Réf. DPC : 2043-0061/221/2019-476PU (corr. DPC : Bruno CAMPANELLA)

**Objet : BRUXELLES. Parc du Cinquantenaire**

Demande de permis unique portant sur l'installation d'une guinguette provisoire, du 1<sup>er</sup> mai au 30 septembre pour les 4 prochaines années (2020 à 2023)

### Avis conforme de la CRMS

Plan de localisation sur le site des installations provisoires, en jaune. Image tirée du dossier

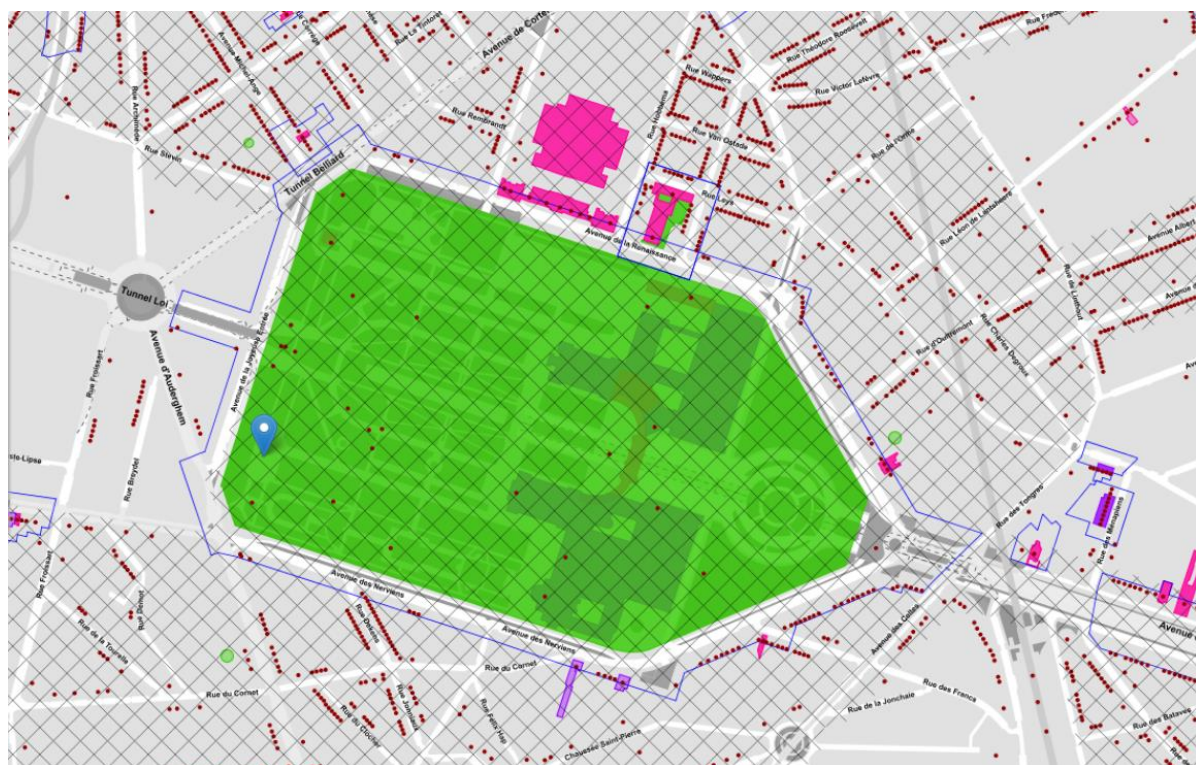
- L'installation du mobilier doit être limitée à la zone de terrasse +3m, de manière à laisser de l'espace libre pour les autres utilisateurs du site.
- Toutes les mesures de précautions doivent être prises pour éviter tout dégât aux revêtements de sol.
- Toutes les mesures doivent être prises pour veiller à la propreté des abords. Une attention toute particulière doit être apportée aux abords des locaux techniques et sanitaires.
- Toutes les mesures doivent être prises pour que la gestion des stocks n'ait pas d'impact sur le site.
- L'éclairage sera réduit de manière à impacter le moins possible le site. Le globe lumineux servant de point d'appel n'a pas lieu d'être.
- un état des lieux d'entrée et de sortie strict doit être établi et les opérations de remise en état dans les règles de l'art garanties.
- Le permis est délivré pour la saison 2020 mais pas pour les éditions futures.
